改善箇所説明図

図：左ハンドル車

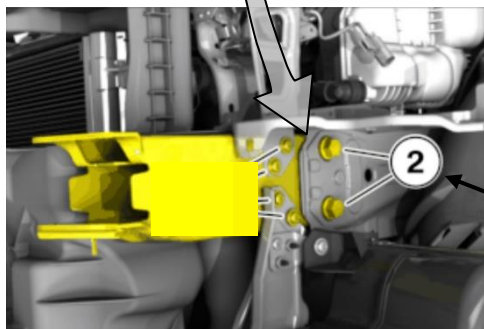
基準不具合発生箇所

左右フロントエンドボルト

サイドメンバーとバンパーリフォースをつなぐ左右フロントエンドボルトにおいて、製造工程が不適切なため、ボルトが規定トルクで締め付けられていないものがある。そのため、そのまま使用を続けると、走行中の振動等によりボルトの緩みが進行し、前面衝突時に乗員の安全性に影響するおそれがある。

全車両、当該ボルトの締め付けトルクを点検し、規定トルクで締め付けられていない場合は、ボルトを新品に交換し、規定トルクで締め付ける。

識別：左フロントドアアヒンジ取り付けボルト（下側）の頭に白色ペイントを塗布する。
